Změnový list č.1

Chodník podél silnice III/21233, Habartov – Na Rovince

Předmětem změnového listu jsou změny vyvolané požadavkem investora a nepředvídatelnými okolnostmi u stavebního objektu SO 101 Dopravní řešení a SO 301 Dešťová kanalizace.

Stanovisko autorského dozoru ke ZL1
Projekt: Chodník podél silnice III/21233, Habartov – Na Rovince

SO101 Dopravní řešení - Svodidla

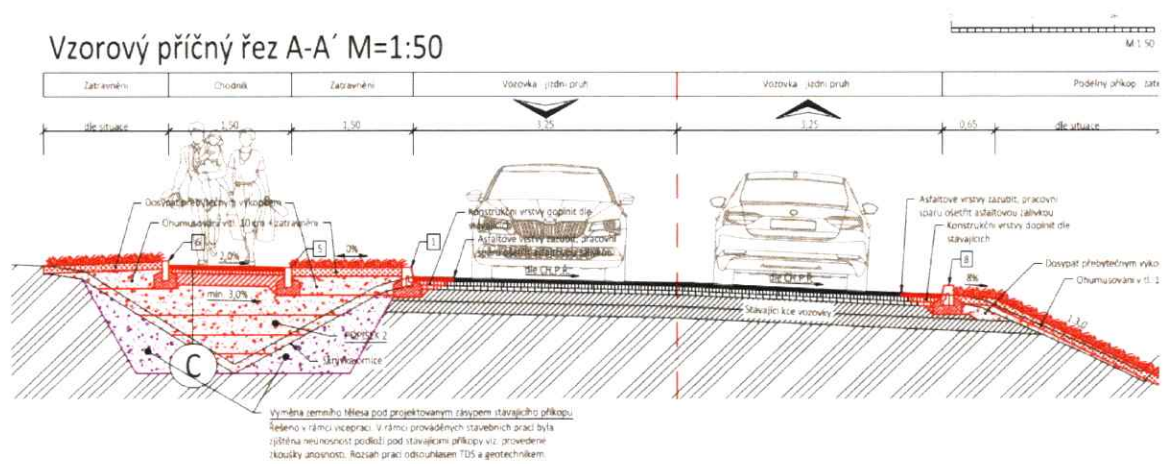
Z důvodu změny tvaru čel propustku, kdy svislé čelo propustku bylo nahrazen šikmým čelem propustku, odpadla potřeba montáže svodidel.

TDS souhlasí se změnou.
